四国地方整備局
第7回 肱川流域学識者会議資料

学識者及び関係住民の意見とその対応について 及び
肱川水系河川整備計画(変更案)について

令和4年4月22日
国土交通省 四国地方整備局
愛媛県

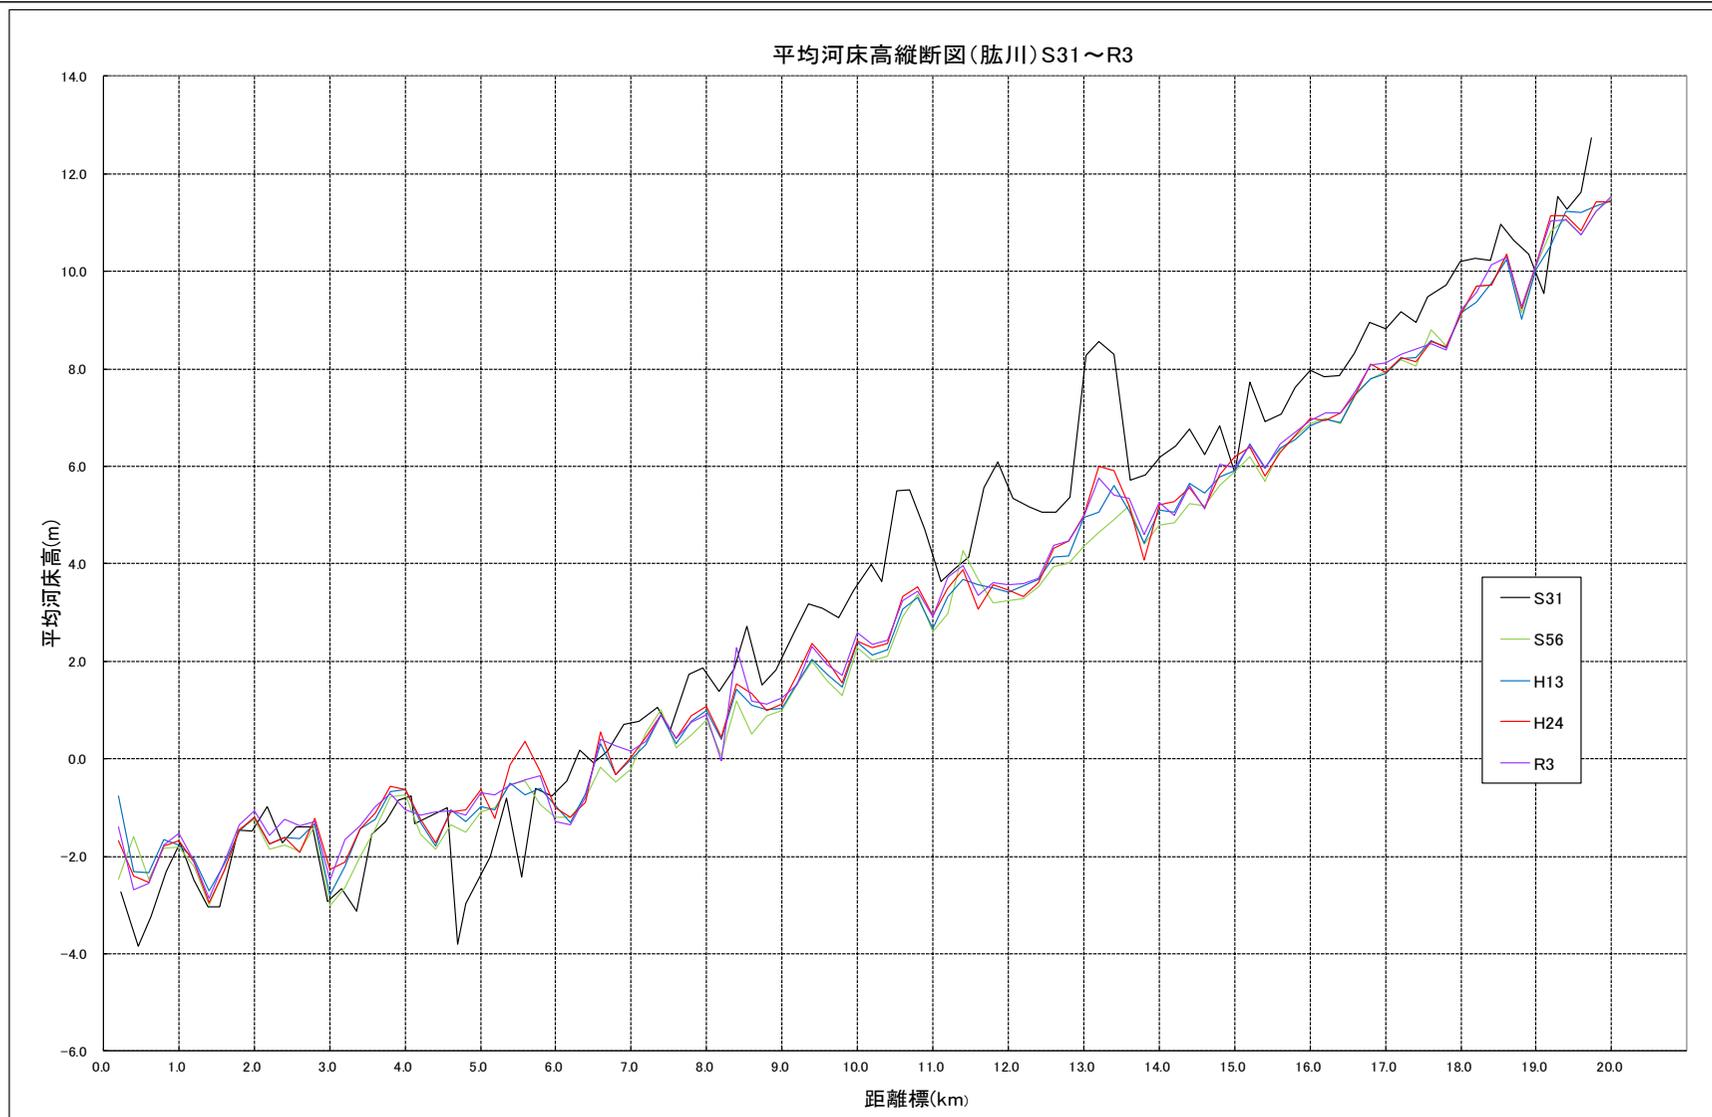
河道掘削の早期実施 河口部の掘削 河道掘削の効果について 河道掘削土の処分方法

流下能力不足を解消する河道掘削については、河川整備計画(変更原案)P114において、「堤防の整備等を実施してもなお流下能力が不足する区間では、河道の掘削、河道内樹木の伐採を行い、必要な河道断面を確保する。肱川下流部の河道の掘削にあたっては、掘削に伴う塩水の浸入によるスジアオノリやハマサジ、クボハゼ等の絶滅危惧種への影響を回避するため、掘削面の高さを過去に観測した最高潮位であるT.P 2.23m以上とする。中下流部においては、水域と水際の生物環境を保全するため、掘削面の高さを平水流量(大洲地点20m³/s)程度の水位以上または平均河床高以上とするなど、多様な動植物の生息・生育・繁殖環境の保全を図る。」としております。変更原案では肱川距離標6.0kmより上流箇所において河道掘削を予定しております。

肱川河口長浜大橋付近においては、平成10～28年に掛けて長浜大橋のかさ上げ、沖浦地区と長浜地区の堤防整備を行いました。これにより目標流量である平成30年7月洪水と同規模の洪水を安全に流下させることが可能となっており、今回の河川整備計画変更においては河道掘削を予定しておりません。

●内水氾濫発生メカニズム

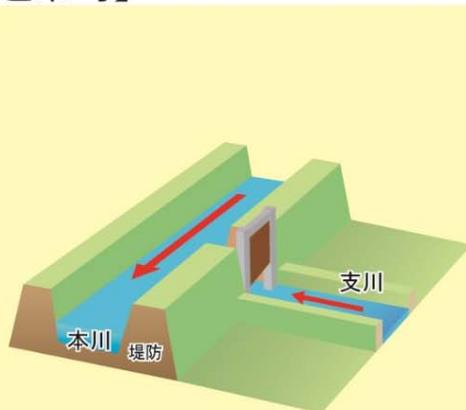
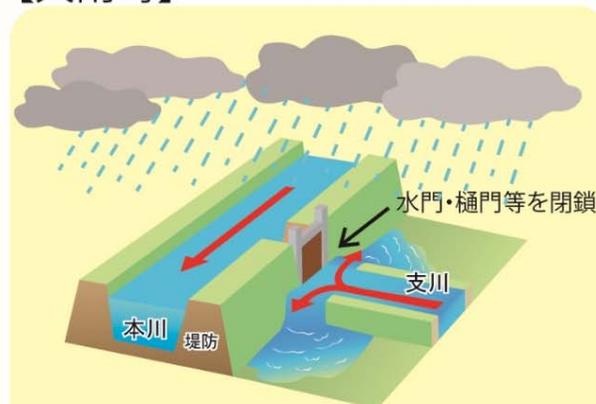
意見の内容	
<p>ソフト対策 整備計画変更案に関係ないかも知れませんが、ダムの放流により内水氾濫が起こったと考えている住民もおります。ダムの放流の仕方、洪水対策についての説明等はよく耳にしますが、内水についてのメカニズム等の分かりやすく説明を記載して頂きたいです。</p>	
四国地方整備局及び愛媛県の方	考え方に対応した「変更原案の修正案」の内容
<p>内水の説明図を変更原案P122に追加することとします。</p>	<p>本文 P122 内水氾濫発生メカニズムの説明図を追加</p>

堤内地側に降った雨は、支川を通じて本川に排水される。

大雨が降ると川の水位が上がる。本川の水が支川に逆流しないように水門・樋門等を閉鎖することで、支川の水が本川に排水できなくなり、行き場を失った水が堤内地にあふれる。
